**Verslag huishoudelijke elektrische installatie op laagspanning en zeer lage spanning****Algemeen:**

Referentie: <b>009-20260512-06</b>	Datum controle: <b>12/05/2026</b>
Keurder: <b>009</b>

Eigenaar: <b>Onbekend</b>	EAN-code: <b>541448820064410621</b>
Adres installatie: <b>Hellestraat 44, 9400 - Ninove</b>	Nummer teller(s): <b>1sag1105190663</b>
	Distributienetbeheerder installatie: <b>Fluvius</b>
Datum uitvoering installatie: <input checked="" type="checkbox"/> Vóór 01/10/1981 <input type="checkbox"/> Tussen 01/10/1981 en 01/06/2020 <input type="checkbox"/> Vanaf 01/06/2020	
Type: <input checked="" type="checkbox"/> Wooneenheid <input type="checkbox"/> Niet-huishoudelijk <input type="checkbox"/> PV <input type="checkbox"/> Batterij <input type="checkbox"/> Laadpaal

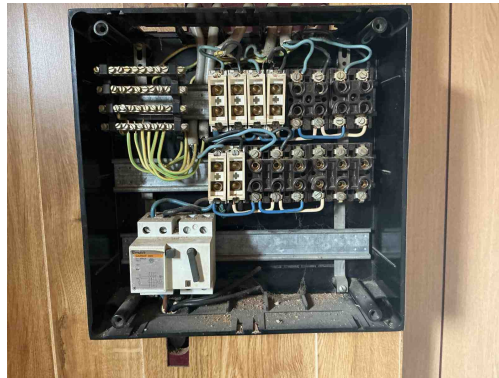
**B17** - De voedingsspanning is niet op elk bord vermeld (Boek 1: 3.1.3.3).

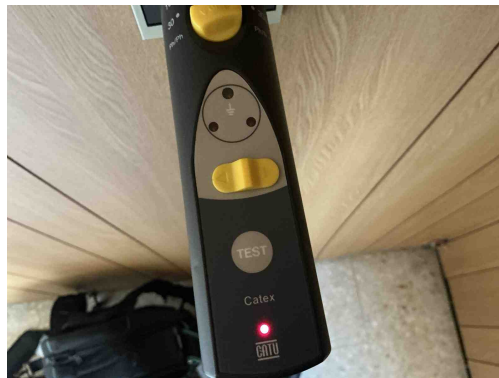
**B06** - Het elektrisch verdeelbord heeft niet de minimale beschermingsgraad IPXX-B in een gewone ruimte (Boek 1: 4.2.2.3).

**D05** - Er is geen ondergeschikte differentieelstroominrichting van maximum 30 mA geplaatst voor de beveiliging van de ruimte(n) die een badkuip en/of douche bevatten (Boek 1: 4.2.4.3).

**D26** - Er is geen ondergeschikte differentieelstroominrichting van maximum 30 mA geplaatst voor de beveiliging van wasmachine/afwasmachine/droogkast (Boek 1: 4.2.4.3.b).

**D24** - De differentieelstroombeschermingsinrichtingen die worden geplaatst in huishoudelijke installaties dienen tenminste van het type A te zijn (Boek 1: 5.3.5.3).

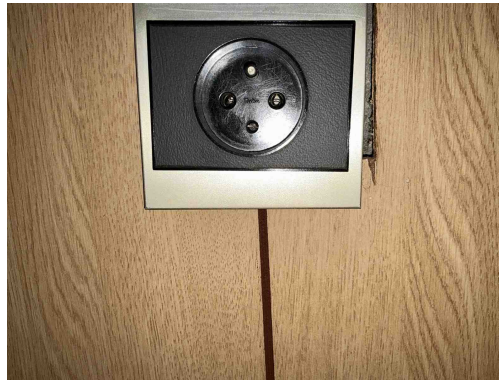
**B30** - De houder van de beveiliging in een huishoudelijke ruimte is niet voorzien van aangepaste kalibreerelementen (Boek1: 5.3.5.5).

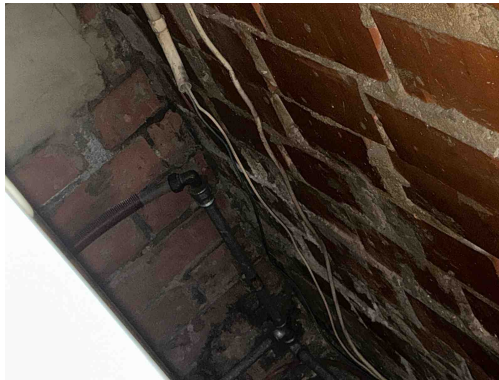
**A16** - Er is geen continuïteit van de beschermingsgeleider van de contactdoos (Boek 1: 5.4.3.4).

**T11** - De contactdozen waarvan de toegekende stroomsterkte maximaal 16A en de toegekende spanning maximaal 250V bedraagt en niet bedoeld zijn voor de voeding van een of meerdere verbruikstoestellen voor een specifiek doel en niet geplaatst zijn in of op schakel- en verdeelborden, beschikken niet of IPXX-D (incl. gemeenschappelijke delen residentieel geheel) (Boek 1: 4.2.2.3/5.3.5.2).

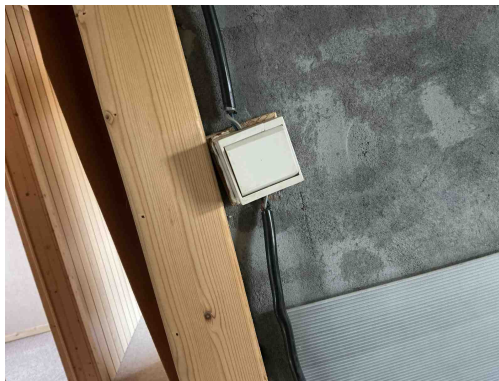
**C21** - Het gebruik van geleiders van het type VOB, zonder bijkomende afscherming is niet toegestaan (Boek 1: 5.2.9.6).

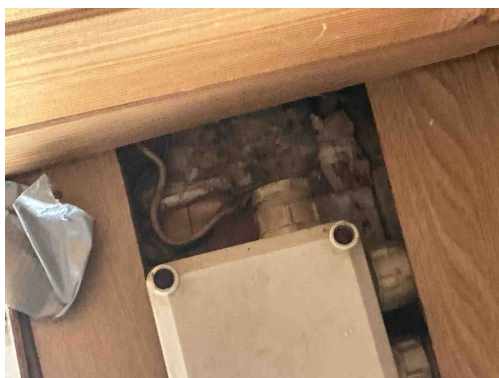
**C21** - Het gebruik van geleiders van het type VOB, zonder bijkomende afscherming is niet toegestaan (Boek 1: 5.2.9.6).

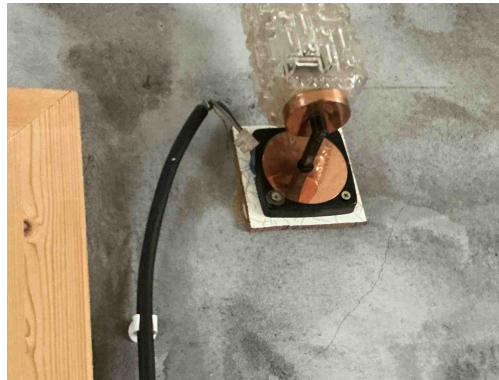
**C21** - Het gebruik van geleiders van het type VOB, zonder bijkomende afscherming is niet toegestaan (Boek 1: 5.2.9.6).

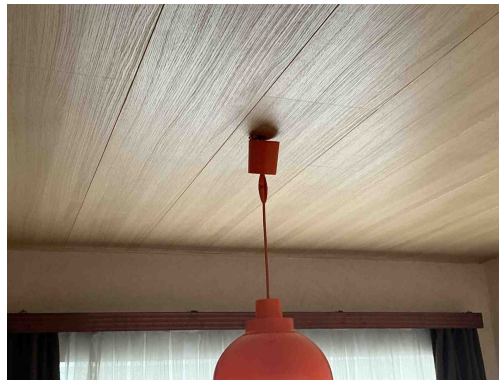
**C26** - De verbindingen zijn niet gebeurd in borden, in aftakdozen, aan de klemmen van contactdozen, schakelaars of in de verlichtingstoestellen (Boek 1: 5.2.6.1).

**C35** - Er zijn doorverbindingen gemaakt met lusterklemmen; er kon niet aangetoond worden dat deze klemmen geschikt zijn voor de aanwezige spanning, stroom en draadsectie en dat ze "CE" zijn (Boek 1: 1.4.2.1.).

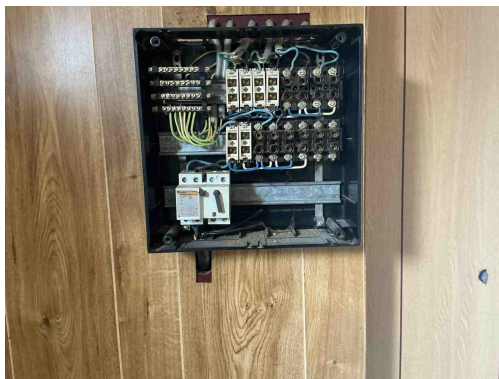
Lamp niet degelijk bevestigd
